Příloha č. 5zzd
Vyhodnocení připomínek obcí a veřejnosti

- **Návrh Změny č. 2 Územního rozvojového plánu**
- **Vyhodnocení vlivů návrhu Změny č. 2 Územního rozvojového plánu na udržitelný rozvoj území**
- **návrhy jednotlivých územních opatření k akceleračním oblastem vymezeným v návrhu Změny č. 2 Územního rozvojového plánu**

Příloha č. 5zzd – Vyhodnocení připomínek obcí a veřejnosti

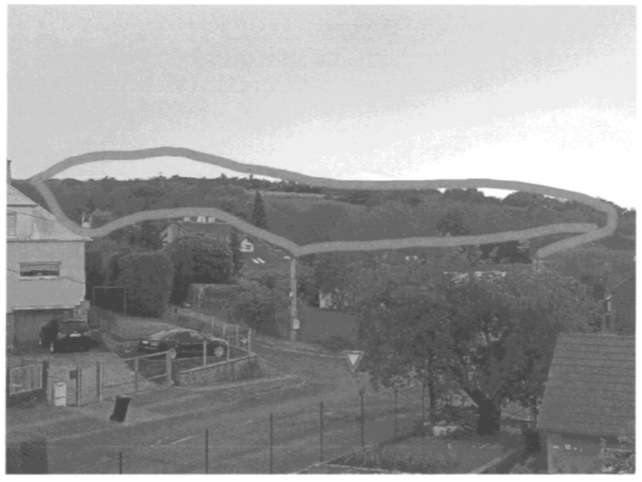
Poř. č.	Připomínkové místo	Číslo jednací	Článek	AO	Připomínka	Vyhodnocení
					Žádám, aby tato připomínka byla řádně vypořádána v souladu se zákonem a aby bylo uvedeno konkrétní odůvodnění přijatého řešení.	
10666.	Renáta Šilberská, Jiří Šilberský	MMR-48506-2026-81	99be	AOS5	VĚC: PŘIPOMÍNKA k návrhu Změny č. 2 Územního rozvojového plánu a souvisejícího vyhodnocení vlivů na životní prostředí (SEA) - Akcelerační zóna AOS 5 Zlín-Malenovice Na základě zveřejněné veřejné vyhlášky č.j. MMR-25750/2026-81 ze dne 14. 4. 2026 tímto uplatňujeme podle § 97 odst. 1 zákona Č. 283/2021 Sb., stavební zákon, v platném znění, připomínku k návrhu Změny Č. 2 Územního rozvojového plánu, týkající se vymezeni akcelerační oblasti AOS5 v lokalitě Malenovice u Zlína. S rozvojem obnovitelných zdrojů energie souhlasíme, nicméně navržené řešeni musí být v souladu s právními předpisy České republiky i Evropské unie a musí respektovat základní práva obyvatel i principy udržitelného rozvoje. Připomínku podáváme jako vlastníci parcel st. 656/32, st. 656/53, 2424 k.ú. Malenovice u Zlína. Navrženou lokalitu považujeme za nevhodnou z následujících důvodů: 1. Osobní vztah k dotčenému území Navržená akcelerační zóna se nachází cca 130 m od našeho domu. Pravidelně se přes toto území chodíme projít do lesa ke Svaté vodě. Jsou zde nádherné výhledy na celé Malenovice včetně místního hradu, Zlín, svatý Hostýn v Hostýnských vrších, Kroměříž...., za dobré viditelnosti i na Jeseníky. Přes louky a sady chodí do lesa relaxovat všechny generace z okolních domů a z celého sídliště. Při pohledu z okna bychom místo stromů a louky viděli jen kopec plný solárních panelů - viz. Foto

2. Nevhodné technické podmínky (rozpor se zásadou efektivního využití území) Lokalita Svárovec - Kopce se nachází na severovýchodně orientovaném svahu a je významně stíněna přilehlým lesem. Takové podmínky zásadně snižuji účinnost výroby elektrické energie. Viz doložená studie.	**Akceptováno.** Akcelerační oblast AOS5 Malenovice byla vypuštěna.

Skutkové vymezení

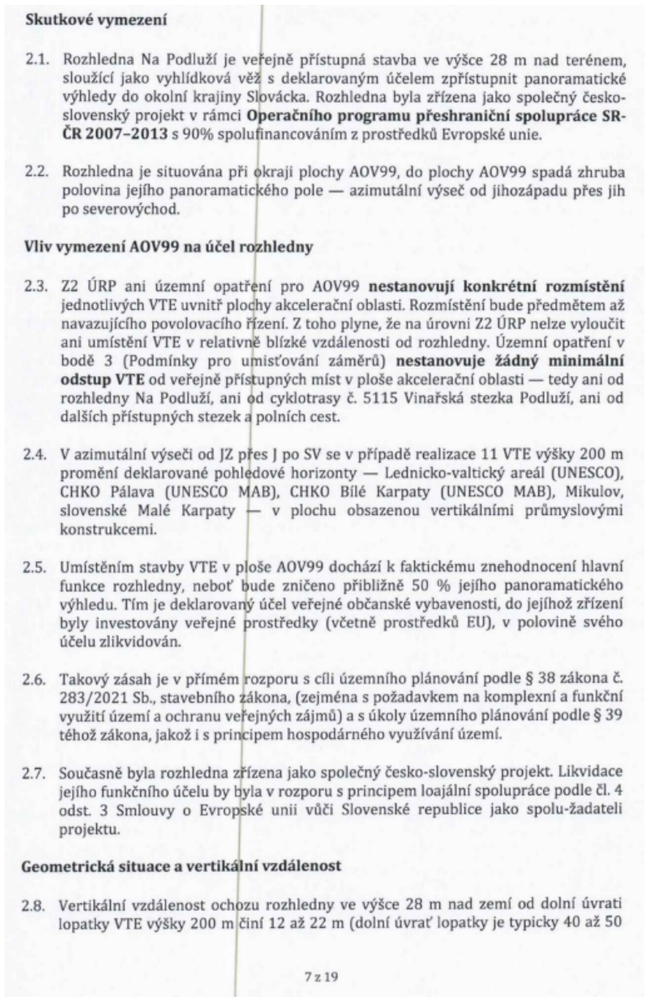
2.1. Rozhledna Na Podluží je veřejně přístupná stavba ve výšce 28 m nad terénem, sloužící jako vyhlídková věž s deklarovaným účelem zpřístupnit panoramatické výhledy do okolní krajiny Slovácka. Rozhledna byla zřízena jako společný česko-slovenský projekt v rámci **Operačního programu přeshraniční spolupráce SR-ČR 2007–2013** s 90% spolufinancováním z prostředků Evropské unie.

2.2. Rozhledna je situována při okraji plochy AOV99, do plochy AOV99 spadá zhruba polovina jejího panoramatického pole — azimutální výseč od jihozápadu přes jih po severovýchod.

2.3. Z2 ÚRP ani územní opatření pro AOV99 **nestanovují konkrétní rozmístění** jednotlivých VTE uvnitř plochy akcelerační oblasti. Rozmístění bude předmětem až navazujícího povolovacího řízení. Z toho plyne, že na úrovni Z2 ÚRP nelze vyloučit ani umístění VTE v relativně blízké vzdálenosti od rozhledny. Územní opatření v bodě 3 (Podmínky pro umisťování záměrů) **nestanovuje žádný minimální odstup VTE** od veřejně přístupných míst v ploše akcelerační oblasti — tedy ani od rozhledny Na Podluží, ani od cyklotrasy č. 5115 Vinařská stezka Podluží, ani od dalších přístupných stezek a polních cest.

2.4. V azimutální výseči od JZ přes J po SV se v případě realizace 11 VTE výšky 200 m promění deklarované pohledové horizonty — Lednicko-valtický areál (UNESCO), CHKO Pálava (UNESCO MAB), CHKO Bílé Karpaty (UNESCO MAB), Mikulov, slovenské Malé Karpaty — v plochu obsazenou vertikálními průmyslovými konstrukcemi.

2.5. Umístěním stavby VTE v ploše AOV99 dochází k faktickému znehodnocení hlavní funkce rozhledny, neboť bude zničeno přibližně 50 % jejího panoramatického výhledu. Tím je deklarovaný účel veřejné občanské vybavenosti, do jejíhož zřízení byly investovány veřejné prostředky (včetně prostředků EU), v polovině svého účelu zlikvidován.

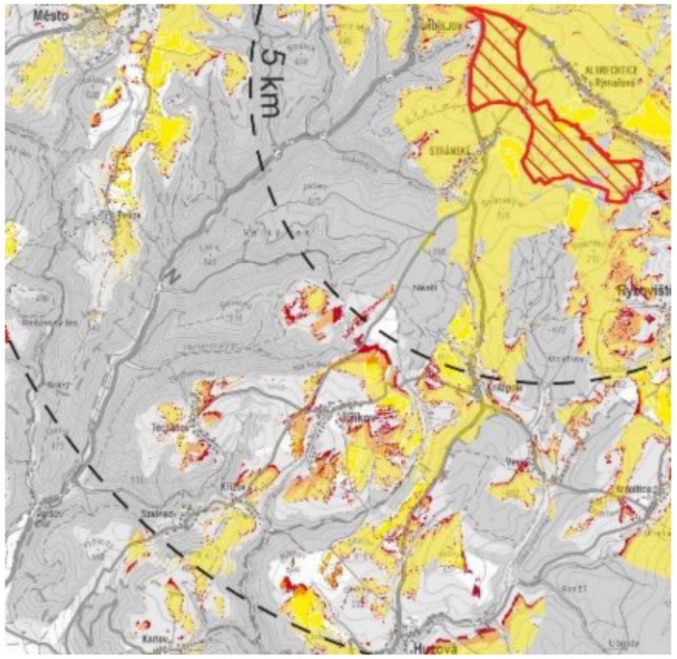
*Obr.: Výřez mapy viditelnosti v okolí oblasti AOV52 (Albrechtice) na Sovinecku: akcelerační oblast (červeně šrafovaně) v krajině s vyznačenou přírodní a krajinnou citlivostí. Sovinec se nachází vlevo dole, vyhlídka na hrad Sovinec je ve žluté oblasti - větrné elektrárny tedy budou viditelné přímo nad hradem. Zdroj: MMR: AOV52 - Albrechtice.pdf, str. 2.* **Připomínka č. 41 — Chybějící posouzení kumulativního vlivu a dálkové viditelnosti (Praděd a hřeben Hrubého Jeseníku)** **Předmět projednání:** II **a) Čeho se týká:** Vyhodnocení kumulativního vlivu všech akceleračních oblastí na krajinný ráz a dálkových pohledů, zejména z CHKO Jeseníky. **b) Co se navrhuje:** Zpracování kumulativního posouzení vlivu všech AOV na krajinný ráz; do jeho doplnění nevymezovat AOV v Nízkém Jeseníku. **c) Vymezení dotčeného území:** Nízký Jeseník jako celek; CHKO Jeseníky (Praděd a hlavní hřeben Hrubého Jeseníku). **d) Odůvodnění:** Jde o zásadní vadu posouzení. Analýza viditelnosti je v kartách SEA zpracována pouze pro jednotlivé AOV samostatně a jen do zóny zřetelné viditelnosti 10 km (mapy do 15 km). Souhrnný (kumulativní) vliv všech akceleračních oblastí v Nízkém Jeseníku — natož všech 80 AOV v ČR — na krajinný ráz vyhodnocen není; karty kumulaci u všech oblastí odbývají shodnou formulací, že nebyly identifikovány kumulativní vlivy s výjimkou dalších navrhovaných AO, a hodnotí ji paušálně jako mírně negativní (−1) bez jakékoli kvantifikace.

Poř. č.	Připomínkové místo	Číslo jednací	Článek	AO	Připomínka	Vyhodnocení
					Z Pradědu a z hlavního hřebene Hrubého Jeseníku (CHKO Jeseníky) přitom budou při pohledu na Nízký Jeseník viditelné prakticky všechny tamní akcelerační oblasti současně, jako souvislé pole vysokých VTE; tento dálkový a kumulativní pohled z chráněné krajinné oblasti není posouzen vůbec. Oblast AOV42 navíc leží na samé hranici CHKO Jeseníky. Kumulativní vliv je u takto rozsáhlého a územně koncentrovaného návrhu klíčový — teprve souhrn všech oblastí ukazuje skutečnou míru přeměny krajiny Nízkého Jeseníku v energetickou zónu. Žádáme zpracovat kumulativní posouzení vlivu všech AOV na krajinný ráz, včetně dálkových pohledů z CHKO Jeseníky a z krajinných dominant, a do jeho doplnění AOV v Nízkém Jeseníku nevymezovat. **Připomínka č. 42 — Rozpor s krajskou ochranou krajiny — KKO Svahy Nízkého Jeseníku (ZÚR OK zakazují VTE)** **Předmět projednání:** I a II **a) Čeho se týká:** AOV35 a AOV101 (a dalších) ve vztahu k Zásadám územního rozvoje Olomouckého kraje. **b) Co se navrhuje:** Nevymezení AOV v kolizi s kulturní krajinnou oblastí; respektování krajské ochrany krajiny, popř. její přezkoumatelné odůvodněné překonání. **c) Vymezení dotčeného území:** KKO Svahy Nízkého Jeseníku; AOV35, AOV101. **d) Odůvodnění:** Zásady územního rozvoje Olomouckého kraje vymezují kulturní krajinné oblasti (KKO) a zakazují v nich výstavbu větrných elektráren. Pro oblast Nízkého Jeseníku je klíčová KKO Svahy Nízkého Jeseníku (vymezená na základě krajinářské studie z roku 2019), s níž jsou některé části AOV35 a AOV101 v přímé kolizi. Tento krajský zákaz VTE byl v případě Větrného parku Jívová obejít výjimkou (Aktualizace č. 5 ZÚR OK), jejíž zákonnost je sporná (viz připomínka č. 3). Návrh celostátního dokumentu vymezuje AOV v rozporu s touto krajskou ochranou krajiny, aniž by VVURÚ tento rozpor posoudil a přezkoumatelně odůvodnil, proč by měla být zavedená ochrana překonána. Žádáme AOV v kolizi s KKO Svahy Nízkého Jeseníku nevymezovat, popřípadě rozpor v dokumentaci řádně posoudit a odůvodnit. **Připomínka č. 43 — Kolize s rekreačními krajinnými celky a migračním koridorem (ZÚR OK) a rozpor se smyslem RED III** **Předmět projednání:** II a III **a) Čeho se týká:** AOV ve vztahu k rekreačním krajinným celkům (RKC) a migračnímu koridoru vymezeným v ZÚR Olomouckého kraje. **b) Co se navrhuje:** Nevymezení AOV zasahujících do RKC a migračního koridoru; vyloučení migračních tras. **c) Vymezení dotčeného území:** RKC a migrační koridor v Olomouckém kraji; Nízký Jeseník. **d) Odůvodnění:** Plánované AOV zasahují podle mapové analýzy do rekreačních krajinných celků (RKC) a do migračního koridoru vymezených v Zásadách územního rozvoje Olomouckého kraje. U migračních tras je tento zásah v rozporu i se smyslem směrnice (EU) 2023/2413 (RED III), která pro akcelerační oblasti předpokládá vyloučení hlavních migračních tras a přijetí zmírňujících opatření; akcelerace tedy nemá probíhat na úkor chráněných

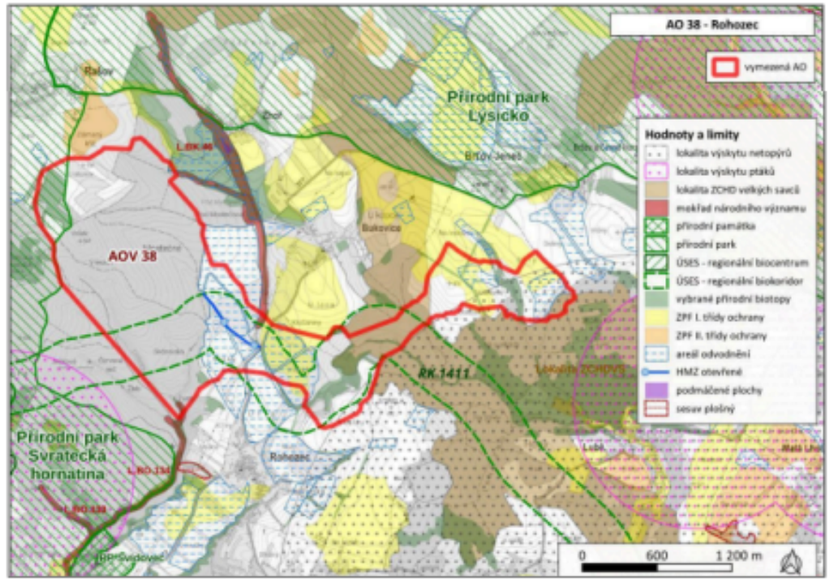
Poř. č.	Připomínkové místo	Číslo jednací	Článek	AO	Připomínka	Vyhodnocení
					97. Územím navrhované Zóny AOV38 vede vymezený migrační koridor biotopu vybraných zvláště chráněných druhů velkých savců (los evropský, vlk obecný, rys ostrovid, medvěd hnědý). Návrh AOV38 pak v podmínce 3.1. písm. p) stanoví, že nesmí v migračním koridoru dojít ke snížení průchodnosti, fragmentaci území ani vzniku fyzických či vizuálních bariér. Dále podmínka 3.1. písm. i) stanoví, že VTE budou umisťovány mimo plochy a koridory lokálního územního systému ekologické stability a mimo regionální a nadregionální biokoridory. Pokud mají být obě podmínky splněny, znamenalo by to, že VTE nebudou moci být umístěny nejen v biokoridoru, ale ideálně ani v migračním koridoru a jeho okolí. Tím dojde k podstatnému omezení plochy pro potenciální umístění VTE.

Poř. č.	Připomínkové místo	Číslo jednací	Článek	AO	Připomínka	Vyhodnocení
					Kolize s ochranným pásmem elektrického vedení 98. Navrhovanou akcelerační oblastí prochází v její jižní části severojižním směrem vedení vysokého napětí. VTE přitom podle Návrhu AOV38 mají být umísťovány mimo ochranné pásmo vedení elektrické energie v minimální vzdálenosti 120 m od osy elektrického vedení. Tím dojde k dalšímu omezení plochy, na níž mohou být VTE umístěny, ochranným koridorem elektrického vedení o minimální šíři 240 m. I z tohoto důvodu platí, že vymezení Zóny AOV38 ztrácí smysl, neboť tato zóna nebude dosahovat minimálních parametrů vhodných pro naplnění účelu ZOZE.

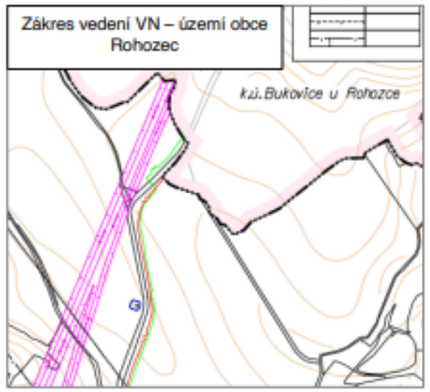
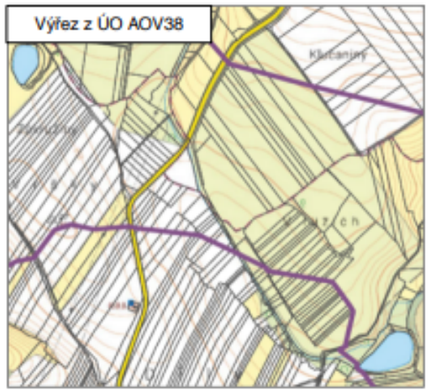
***Kolize se zájmovými územími Ministerstva obrany*** 99. Do oblasti, v níž má být vymezena Zóna AOV38, zasahují zájmová území Ministerstva obrany. Jedná se o trasy MW spoje a koridory RR směrů, v nichž je reálný předpoklad vydání nesouhlasných závazných stanovisek Ministerstva obrany k případnému záměru výstavby VTE z důvodu ohrožení funkčnosti stávajících objektů a zařízení důležitých pro obranu státu na základě narušení ochranných pásem a uplatněných zájmových území. Existence tohoto zájmového území je tedy objektivní překážkou pro vymezení Zóny AOV38 a tato zóna nebude plnit svůj účel vyplývající z příslušných předpisů. Ve svém důsledku jen bude blokovat účelné využití předmětného území.

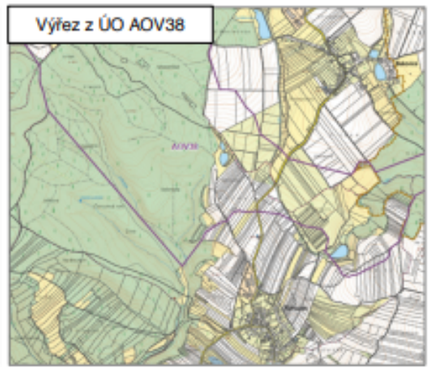
Poř. č.	Připomínkové místo	Číslo jednací	Článek	AO	Připomínka	Vyhodnocení
					Kolize s plochou pro Sportovní Létající Zařízení Brťov 100. Plocha pro Sportovní Létající Zařízení Brťov se nachází v lokalitě dotčené Návrhem AOV38. V případě, že by došlo k výstavbě VTE, by byla plocha SLZB ohrožena turbulentními vzdušnými proudy vznikajícími provozem větrných elektráren. Tyto turbulentní vzdušné proudy by zcela vylučovaly provoz plochy SLZB. 101. Pořizovatel je při vymezování akceleračních oblastí povinen si dostatečně zjistit skutečný stav území, respektovat jeho limity, které představují již existující způsoby využívání daného území a tomu přizpůsobit rozsah akcelerační oblasti, příp. ji vůbec nevymezit. Což by bylo účelné i v případě Zóny AOV38. ***Kolize s plochami mokřadů*** 102. V území, na němž má být umístěna Zóna AOV38 se nacházejí mokřady národního významu, a to Údolí Jamenského potoka (L.BO.134) a Zhořský mokřad (L.BK.46). Ač do mokřadních ploch Zóna AOV38 zasahuje spíše okrajově, s ohledem na podmínku 3.1. písm. h) stanovenou Návrhem AOV38, podle níž nesmí být případné budoucí záměry VTE umisťovány do ploch mokřadů, je reálná využitelnost Zóny AOV38 dále snížena. 103. Navíc část území, v němž je Zóna AOV38 vymezena, je v nepřístupném terénu, který je svažitý a umístění VTE by si vyžádalo zásadní zásahy a terénní úpravy. Tyto zásahy by pak pravděpodobně negativně zasáhly mj. do odtokových poměrů v území, což by v důsledku negativně ovlivnilo i zásobování mokřadů vodou. ***Nepřístupnost území*** 104. S ohledem na všechny výše vyčtené kolize a existující ochranná pásma, která znemožňují umístění VTE v podstatné části navrhované Zóny AOV38, je dále nutné upozornit, že velká část území Zóny AOV38 je pokryta množstvím terénních zářezů a strží s četnými stálými i občasnými toky. Nejrozlehlejší západní část Zóny AOV38 je z většiny pokryta lesním porostem, který by v případě, že by mělo dojít k umístění VTE, značně komplikoval přístupnost. K výstavbě VTE je nutné na místo dopravit řadu komponentů značné velikosti i hmotnosti, přitom však nebyla prověřena dostupnost území.

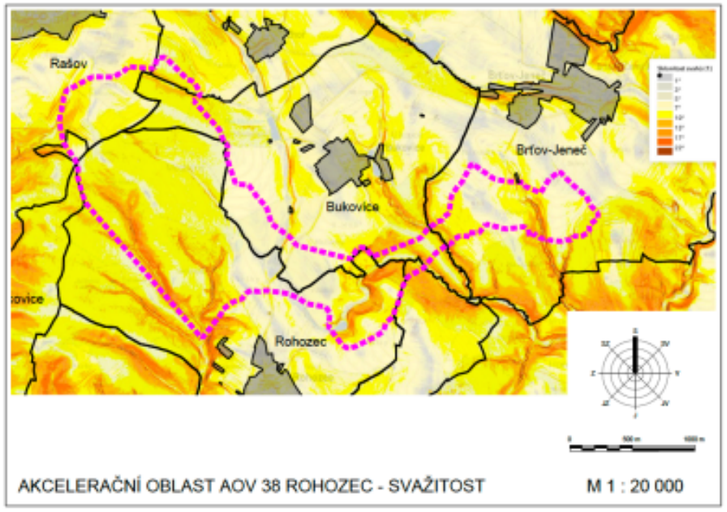
AKCELERAČNÍ OBLAST AOV 38 ROHOZEC - SVAŽITOST M 1 : 20 000 ***Dílčí shrnutí k nerealizovatelnosti návrhu AOV38*** 106. Navrhovaná Zóna AOV38 vykazuje řadu významných kolizí s existujícími i plánovanými limity využití území a chráněnými zájmy, které nebyly dostatečně vyhodnoceny ani odůvodněny. 107. Další zásadní kolizi představuje překrytí s regionálním biokoridorem a migračním koridorem vybraných zvláště chráněných druhů velkých savců, což může významně narušit ekologickou stabilitu území a migrační prostupnost krajiny. Akcelerační oblast se rovněž překrývá s ochranným pásmem elektrického vedení. 108. Území dále zasahuje do zájmových území Ministerstva obrany, konkrétně do tras mikrovlnných spojů (MW) a koridorů radioreléových tras (RR), kde mohou být větrné elektrárny významnou překážkou nebo zdrojem rušení. Tato skutečnost nebyla odpovídajícím způsobem vyhodnocena ani odůvodněna. 109. V neposlední řadě dochází ke kolizi s plochou určenou pro sportovní létající zařízení, kde mohou navrhované VTE představovat bezpečnostní riziko pro letecký provoz. Odůvodnění se přitom vůbec nevěnuje posouzení vlivů na bezpečnost a zachování tohoto zařízení. 110. **Výše uvedené kolize představují zásadní střet Návrhu AOV38 s ostatními veřejnými i soukromými zájmy a limity využití území. Výstavba VTE by buď vedla k obtížně**

Poř. č.	Připomínkové místo	Číslo jednací	Článek	AO	Připomínka	Vyhodnocení
					obhajitelným zásahům do ochrany veřejného zdraví, přírody, obrany státu či bezpečnosti leteckého provozu, nebo by nutnost respektování těchto limitů využitelnost území pro obnovitelné zdroje energie natolik omezila, že energetický přínos lokality by byl ve vztahu k dotčeným zájmům zanedbatelný. Vymezení Zóny AOV38 proto postrádá přiměřenost i dostatečné věcné odůvodnění. Rozsah kolizí Návrhu AOV38 a ostatních plošně významných zájmů vyobrazuje níže uvedené grafické znázornění. 111. **Pro přehlednost Podatel uvádí, že graficky znázorněné limity omezující využití Zóny AOV38 jsou tyto:** a) Skutečná vzdálenost 500 m od zastavěného území obcí a zastavitelných ploch zakotvených v územních plánech – vyznačeno tenkou černou přerušovanou značkou; b) Ochranný koridor vedení VN a VVN – 120 m od osy vedení na každou stranu – oranžový koridorů; c) Ochranné pásmo RR spoje Ministerstva obrany – červený koridor; d) Koridor RR spojů Ministerstva obrany (s výškovými parametry 50-100 m nad terénem a 150-200 m nad terénem) – fialová přerušovaná značka; e) Migrační koridor velkých savců – fialový koridor; f) Prvky regionálního a lokálního ÚSES – zelený koridor; g) Mokřady národního významu – modrý koridor se šrafou; h) Sportovní Létající Zařízení Brťov – červená plocha se šrafou.

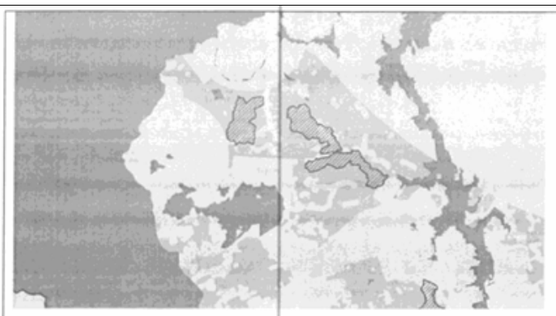
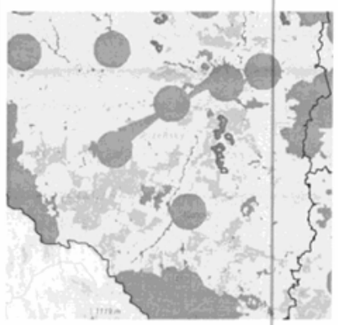
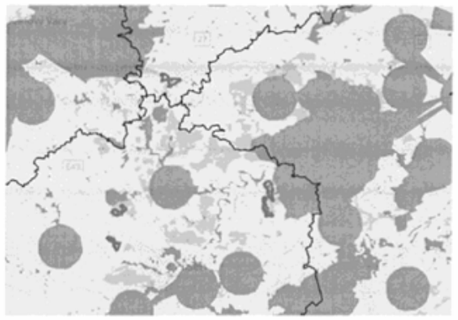
Bylo by tedy možné předpokládat, že plochy, které jsou zelené, představují oblasti se shodnými vlastnostmi, kde by měly být AOV vymezeny. Z mapových podkladů plyne, že vhodné oblasti jsou třeba zde (a jinde v ČR, podatel zde nebude dávat printscreeny všech podobných situací):

V těchto částech republiky přitom akcelerační oblasti na většině „zelených" ploch vymezeny nejsou. Není proto zřejmé, jak bylo s těmito podkladovými materiály naloženo a proč na některých „zelených" plochách AO vymezeny byly a jinde ne. Podatel shrnuje, že ze Změny č. 2 nelze pochopit, proč právě vymezení AOV69 povede ke splnění klimatických a energetických cílů a vymezení jiné oblasti již ne nebo proč by klimatické a energetické cíle nemohly být plněny i bez AOV69, když jiné oblasti taky nejsou zapotřebí. Takový postup je diskriminační, buď by na všech vhodných místech měly být vymezeny AOV, nebo by AOV neměly být vymezeny nikde. Nelze totiž najít žádné důvody, které by ospravedlňovaly zatížení jedné obce vymezením AOV a jiné shodné obce ne. Současně je třeba poukázat na to, že je řada obcí, které na svém území OZE chtějí a rády by s investory vyjednávaly. V médiích se ke dni 20. 4. 2026 kupř. uvádí: *„Obce mikroregionu Svitavsko si jako strategického partnera pro budování větrných elektráren vybraly společnost ČEZ. Plán budou dnes od 16 hodin schvalovat zastupitelé Svitav. Obce se dohodly na společném postupu, věří, že tak budou schopny lépe ovlivnit rozsah i umístění elektráren a také finanční benefity."* V médiích je uvedena tato mapka k projektu:

AOV69 je konkrétně ve vztahu k území Hořic na Šumavě vymezena takto (fialová linka):

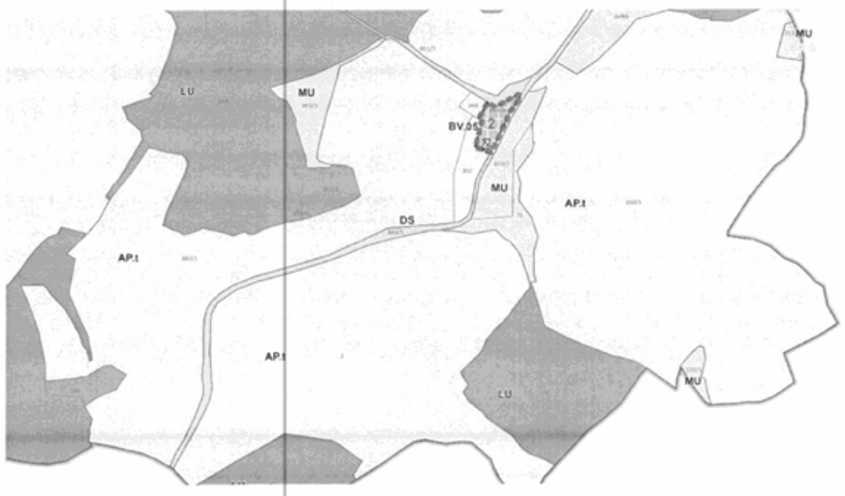
Poř. č.	Připomínkové místo	Číslo jednací	Článek	AO	Připomínka	Vyhodnocení
					k) Pro navazující řízení dle stavebního zákona zpracovat podrobnou hlukovou studii působení hluku na obytnou zástavbu (chráněné venkovní prostory) zahrnující kumulativní působení ostatních existujících a povolených (a plánovaných zařazených v databázi) zdrojů hluku a na jejím základě zpracovat režim provozu VTE. Požadavek na zpracování hlukové studie, jejíž parametry nejsou ani v nejhrubších rysech načrtnuty, někdy v budoucnu, kdy už bude AOV69 vymezena a povolovací řízení bude velmi usnadněno, je naprosto nedostačující. Hlukovou studii nejasné kvality si investor samozřejmě nechá zpracovat, ale ta nepochybně jen potvrdí, že je vše v pořádku a nikdo nebude ničím obtěžovaný nebo stresovaný. Navíc se bude argumentovat tím, že AO už přece byla vymezena a bylo vyhodnoceno, že hlukové limity překročeny nebudou a vlivy na lidské zdraví jsou zanedbatelné (protože jde o „příjemné šumění lesa"), a proto logicky v AOV69 mají být VTE. Z toho plyne, že postup navrhovaný Změnou č. 2 je neakceptovatelný. Hlukové vlivy se jednoduše mají řešit v rané fázi, kdy jsou ještě možnosti alternativních řešení otevřeny a ne tehdy, kdy už je prakticky jisté, že VTE v lokalitě budou a nikdo s tím nic nesvede. Územní plán pro část obce Hořice na Šumavě vypadá aktuálně takto (část přímo dotčená vymezením AOV69):

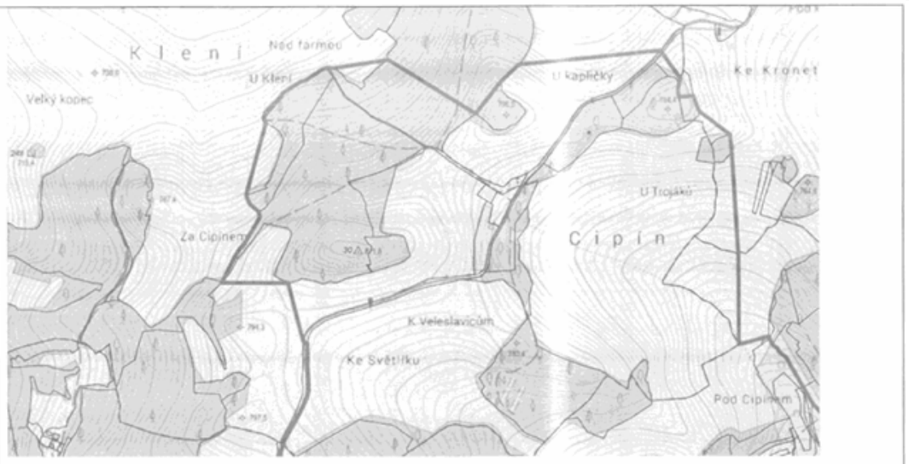
Z toho plyne, že AOV69 je vymezena tak, že zahrnuje i plochu pro bydlení BV.05. Zdá se ale, že to vůbec nebylo ve Vyhodnocení územního opatření AOV69 zohledněno. Vymezení AOV69 tedy přímo ovlivňuje územní plán podatele.

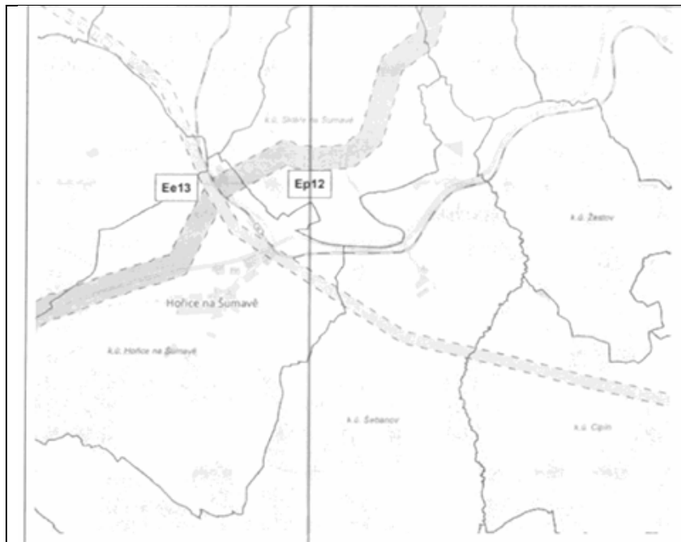
Ve skutečnosti tedy nedošlo k reálnému posouzení negativních dopadů na ptáky a letouny, odůvodnění je v této části sestaveno jen z obecných frází a je doslova zbytečné. Vyhodnocení vlivů se už vůbec nevěnuje dalším dopadům VTE na ekosystém a nereflektuje vědecké studie na toto téma, konkrétně třeba studii „*Wind farms have cascading impacts on ecosystems across trophic levels*“, ze které plyne, že VTE ohrožují populace dravých ptáků, čímž narušují ekosystém (VTE se dle této studie chovají jako vrcholoví predátoři), kdy tito ptáci nemohou plnit svoje funkce v území a dochází k přemnožení zvířat, pro která jsou predátory. Proto je při sladění cílů zelené energie s ochranou životního prostředí silně zapotřebí globálního ekosystémového pohledu na problematiku akceleračních zón a povolování OZE. K tomu, aby došlo k posouzení AO systémově, ale Změna č. 2 ani územní opatření nepřikročily. Pokud jde o letouny, ve Vyhodnocení vlivů AOV69 se uvádí: *„Z hlediska druhů netopýrů byly v terénu zjištěny citlivé druhy netopýr hvízdavý, netopýr nejmenší, netopýr rezavý, netopýr vodní a netopýr vousatý. Nejbližší lokality výskytu koncentrace citlivých druhů netopýrů se vyskytují více než 5 km od AO. Způsob ochrany letounů bude dle ÚO nastaven po monitoringu letové aktivity netopýrů, který bude provozovatel povinen zajistit.“* Podatel se domnívá, že nebylo posouzeno, že by pro ochranu letounů byla skutečně dostačující vzdálenost lokality výskytu od AOV69 pouhých 5 km, mj. s ohledem na to, že pro zimní úkryty může být bezpečná vzdálenost až 10 km, což potvrzuje např. dokumentu *„Odborné posouzení vlivu záměru na území soustavy Natura 2000 dle § 45i zákona 114/1992 Sb. Větrné elektrárny Kobylá nad Vidnávkou*“ se uvádí: *„V rámci studie „Zhodnocení výskytu netopýrů na území České republiky a vymezení nevhodných území pro výstavbu větrných elektráren“ ČESON (2010) byly vymezeny kruhovými výsečemi území, kde není vhodné VTE umísťovat díky přítomnosti významných letních nebo zimních kolonií. Pokud plánované umístění VTE spadá do kruhových výsečí se zvýšeným rizikem kolize s netopýry, měl by být investor upozorněn na časová omezení provozu plánované VTE po dokončení stavby. VTE jsou plánovány spíše na okraji těchto výsečí, a to s ohledem na přítomnost významného zimoviště vrápence malého u Vidnavy a u Vápenné a letního úkrytu v Kobylé nad Vidnávkou, dále sem zasahuje okraj výseče zimního úkrytu netopýra velkého u Vápenné. Vymezení výsečí bylo provedeno s poloměrem 10 km pro zimní úkryty a 3 km pro letní úkryty.“* Platí to snad pro AOV69 jinak? Proč?
